## Observations de la LPO Rhône dans le cadre de l'enquête publique

sur la demande d'autorisation présentée par la société Parc Eolien de Champ Bayon

en vue d'exploiter un parc éolien sur les communes de St Bonnet les Bruyères et St Igny de Vers

Ces réserves sont confortées par les résultats présentés dans la figure n°25 de l'annexe 5, figure que nous reprenons ci-dessous.

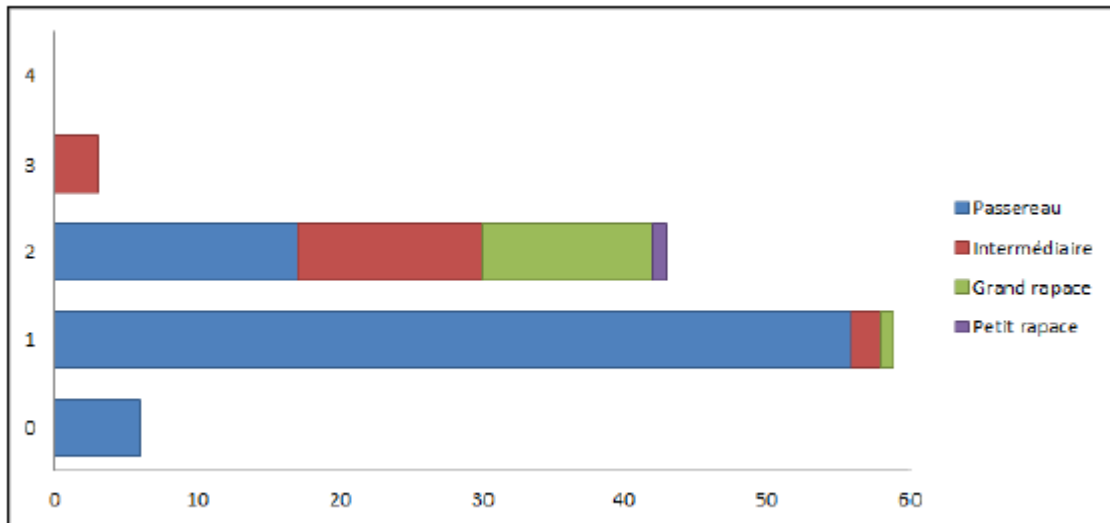
En conclusion sur cet aspect « collision », nous formulons de sérieuses réserves quant à la réelle prise en compte de ce facteur de mortalité sur l'avifaune.

Nous regrettons que l'unité de ce qui est présenté en abscisse ne soit pas précisée. S'agit-il de pourcentages ? des effectifs ? Aucune indication n'est fournie sur ce point. Des commentaires de cette figure, nous déduisons qu'il s'agit d'individus.

La conclusion est alors la suivante : passent au niveau des pâles (H2) **près de 100% des rapaces observés, près de 100% des espèces dites intermédiaires et environ 25% des passereaux.**
